# ПОДШИПНИКИ ЖИДКОСТНОГО ТРЕНИЯ ДЛЯ ПРОКАТНЫХ СТАНОВ

ГОСТ 7999—70

**Изменение № 1 ГОСТ 7999—70 Подшипники жидкостного трения для прокатных станов. Типы, основные параметры и размеры**

Изменение № 2 ГОСТ 7999—70 Подшипники жидкостного трения для прокатных станов. Типы, основные параметры и размеры

Черт. 1

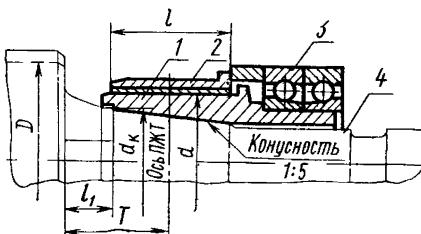
Пункт 4. Чертежи 1, 2. Наименование. Заменить слова: «диаметром 140 мм» и «Подшипники диаметрами от 180 до 350 мм» на «диаметрами от 140 до 350 мм»;

чертеж 1 дополнить словами: «Исполнение I», чертеж 2 — «Исполнение II» (после наименования);

Чертежи 1, 2, 3 — исполнение II, 4 — исполнение II, 5 — исполнение I, 6 — исполнение I. Заменить обозначение: «Конусность 1:5» на  $\triangle 1:5$

Черт. 4

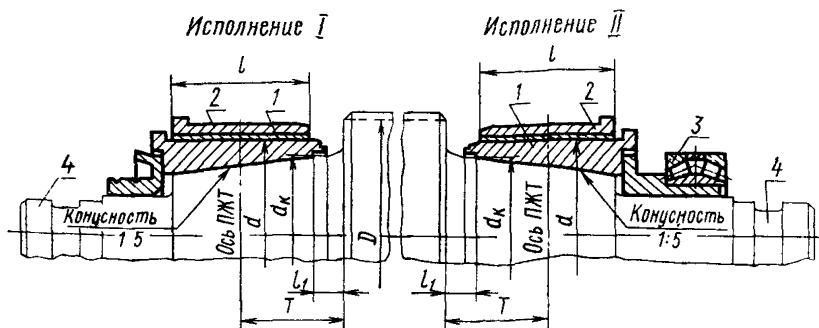
Пункт 4. Чертеж 4. Наименование изложить в новой редакции:  
«Подшипники диаметрами от 450 до 1320 мм».

чертеж 4. Наименование. Заменить размер: «до 1320 мм» на «до 1800 мм»; таблицу 2 дополнить параметрами и размерами:

Черт. 6

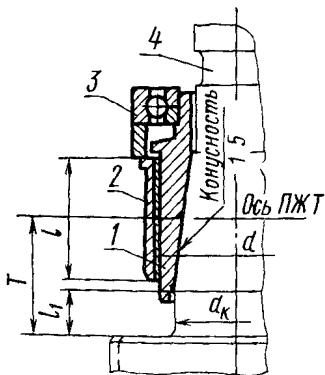
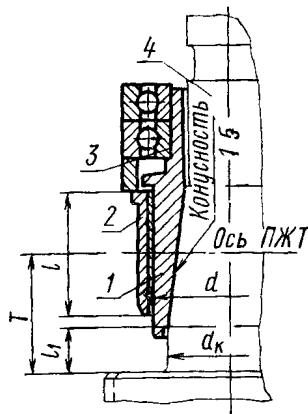
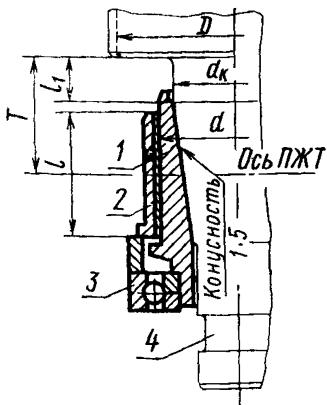
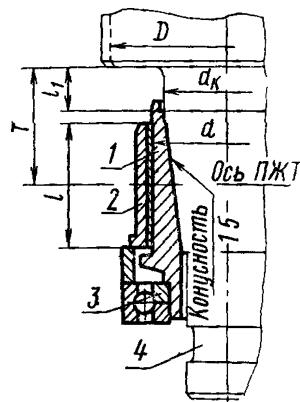
чертеж 6. Наименование. Заменить размеры: «от 180 до 350 мм» на «от 140 до 500 мм».

Чертежи 3 — исполнение I, 4 — исполнение I, 5 — исполнение II, 6 — исполнение II. Заменить обозначение: «Конусность 1:5» на  $\triangleleft 1:5$
